# Memo

Datum : woensdag 24 mei 2017  
Aan wie : Leden van de gemeenteraad, raadscommissie Grondgebied en college van B&W  
Kopie aan :  
Behandeld door : Reinier Valk (RVA)

## **Kruispunt Constantijnstraat-Parallelweg**

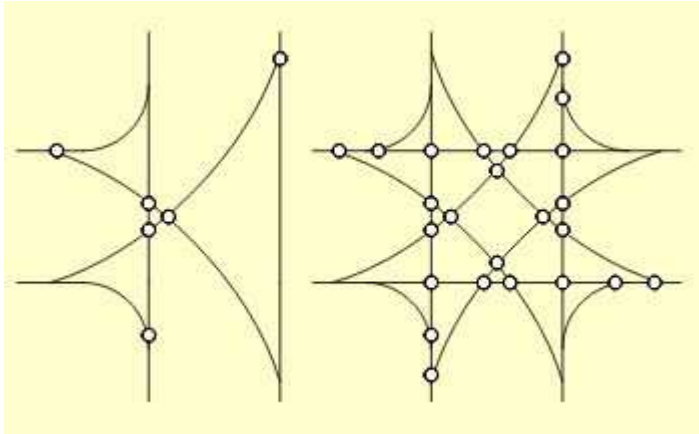
Vanuit de raadscommissie is aandacht gevraagd voor de opstelruimte voor de fietser die vanuit de richting politiebureau komt en linksaf de Parallelweg in wil fietsen.

Ook is gevraagd om een goede af scheiding tussen rijbaan en fietspad zodat de fietser niet de gelegenheid krijgt de rijbaan op te fietsen. Dit is het schetsontwerp opgenomen.

Als laatste was er de vraag wie er voorrang heeft: de fietser die op de Parallelweg fietst en over wil steken naar de Markt of de auto die op de Parallelweg rijdt en rechtsaf wil slaan richting politiebureau. Tijdens de toelichting is aangegeven dat de fietser voorrang heeft. Later is dit door de politie bevestigd.

In het schetsontwerp is de linksafstrook verwijderd en vervangen door een verkeersgeleider. Fietsen

op de rijbaan wordt daarmee bemoeilijkt. Daarnaast wordt er tussen het fietspad en de rijbaan een laag hekwerk geplaatst waardoor fietsverkeer minder gemakkelijk vanaf het fietspad naar de rijbaan kan.

Voor het fietsverkeer dat vanuit zuidelijke richting nadert geldt dat zij een vrijliggend fietspad krijgen zodat ze niet meer door een auto worden "gesneden".
